PRODUKT P	HOOFDGROEP 8	GROEP 86
BETR. Bumpers		NO. 3
340		DATUM Aug. 80

Service Bulletin

WIJZIGINGEN 1981

Nieuwe voor- en achterbumpers

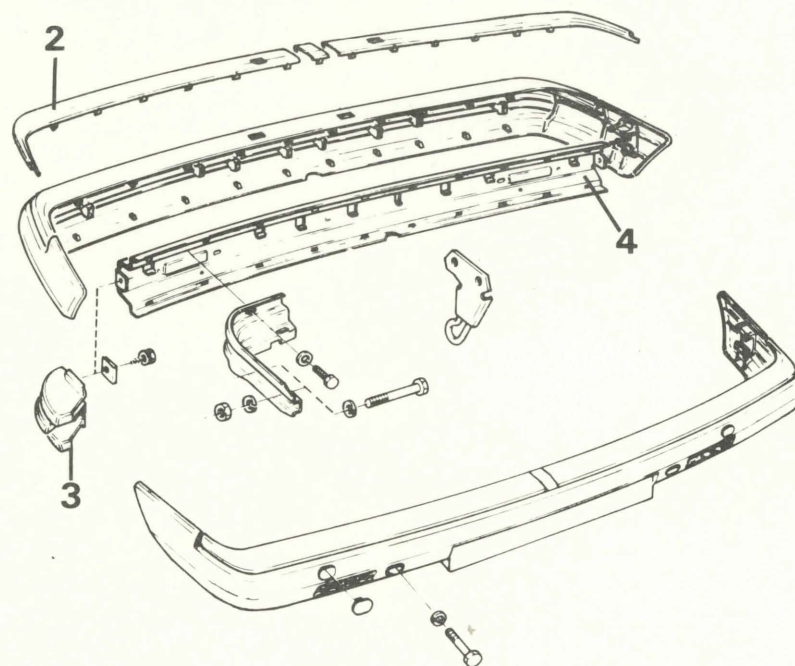
De nieuwe bumpers zijn gemaakt van een synthetisch materiaal en hebben een stalen balk in het middendeel.

De langere hoekstukken zijn door middel van geleidesteunen aan de carrosserie bevestigd. De voorbumper heeft 4 gaten voor het monteren van de nummerplaat door middel van zelftappende schroeven. De schroefposities zijn gebaseerd op EEG normen. Voor kleinere nummerplaten kunnen "well nuts" gebruikt worden (onderdeelnummer 3277848-2).

Bij de GL en GLS uitvoeringen zijn de bumpers aan de bovenzijde voorzien van een chroomkleurige sierstrip.
